Mission régionale d'autorité environnementale

**Avis délibéré sur le projet d'exploitation
d'une installation géothermique
à Plobsheim (67)
porté par le Golf de Kempferhof**

N° réception portail : 001179/A P
n°MRAe 2025APGE29

Figure 3: Localisation du doublet géothermique

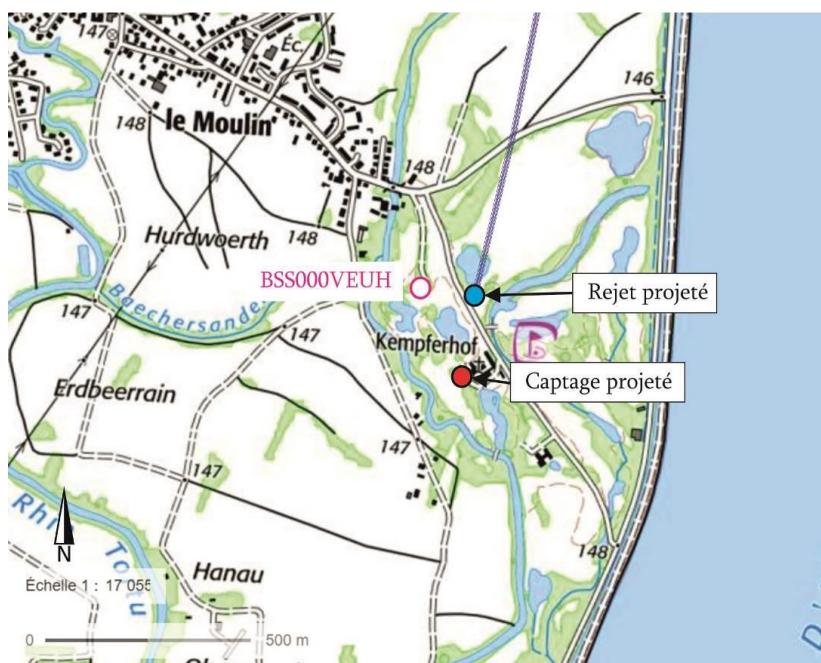
L'ouvrage le plus proche du doublet envisagé, hors piézomètres de surveillance, est le puits BSS000VEUH localisé sur la figure 2 (à 255 m du futur puits de captage et à 130 m du futur puits de rejet). Il s'agit d'un puits géothermique de 10 m de profondeur pour les besoins en chauffage d'une maison individuelle. Il n'y a pas de second puits recensé pour ce dispositif. Étant donné la date de réalisation du puits (2011), le dossier indique qu'il est probable que le rejet ait été autorisé dans les eaux superficielles.

L'Ae recommande au pétitionnaire de s'assurer auprès du propriétaire du puits géothermique BSS000VEUH que son rejet est réalisé dans les eaux superficielles et ne perturbera pas le fonctionnement des installations voisines.

Figure 5: Évolution spatiale des températures de la nappe au bout de 30 ans

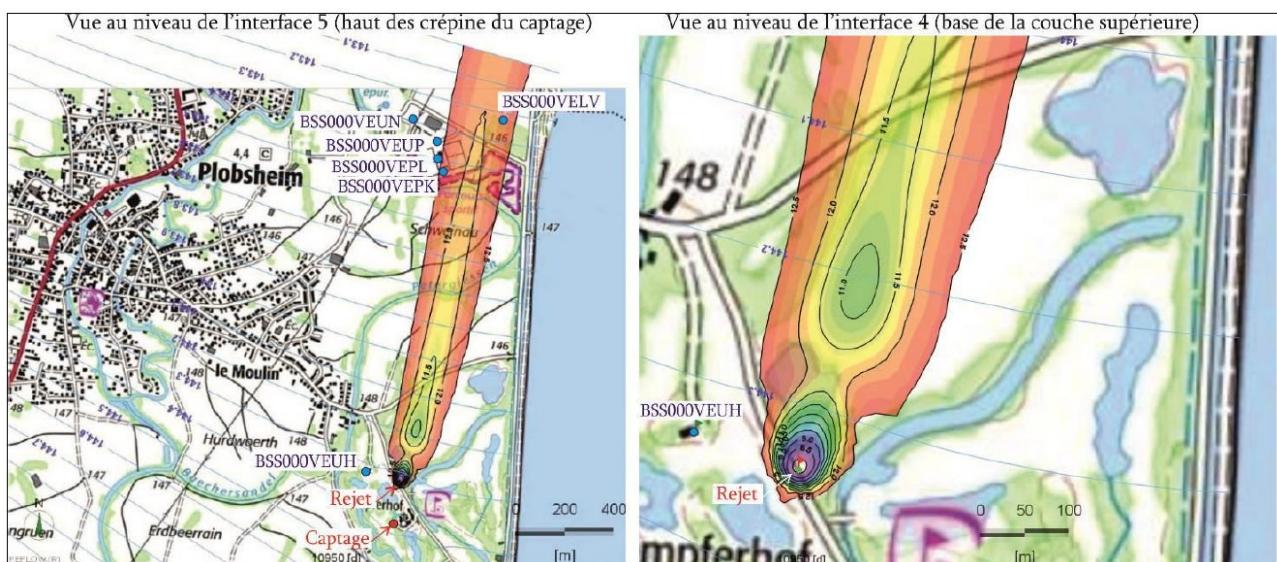
La simulation hydrothermique montre un impact thermique faible. Les puits des doublets voisins situés en aval hydraulique du puits de rejet ne sont que très peu influencés sur le plan thermique par le projet. Après 30 ans de fonctionnement du doublet envisagé, seule une baisse de 0,27°C dans les doublets situés à au moins à 1,2 km en aval est observée, ce qui n'a pas de conséquence significative sur leur fonctionnement.

Figure 7: Périmètre d'exploitation envisagé

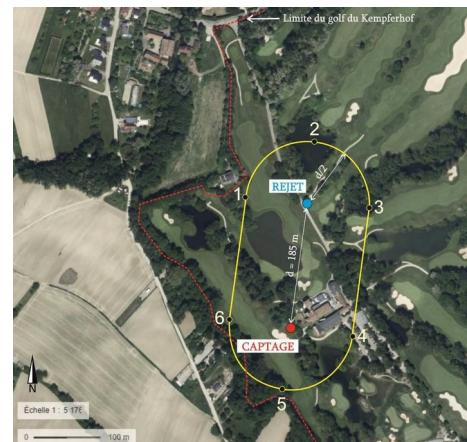
Le pétitionnaire indique que le projet de géothermie envisagé n'aura pas d'impact sur les eaux superficielles en phase d'exploitation puisque le prélèvement et le rejet sont réalisés dans la nappe des alluvions du Quaternaire.

L'Ae recommande au pétitionnaire d'apporter des précisions sur le lien hydraulique entre les cours d'eau les plus proches et notamment le ruisseau Illwasser et la nappe et de confirmer que le rabattement modélisé n'affecte pas les cours d'eau.
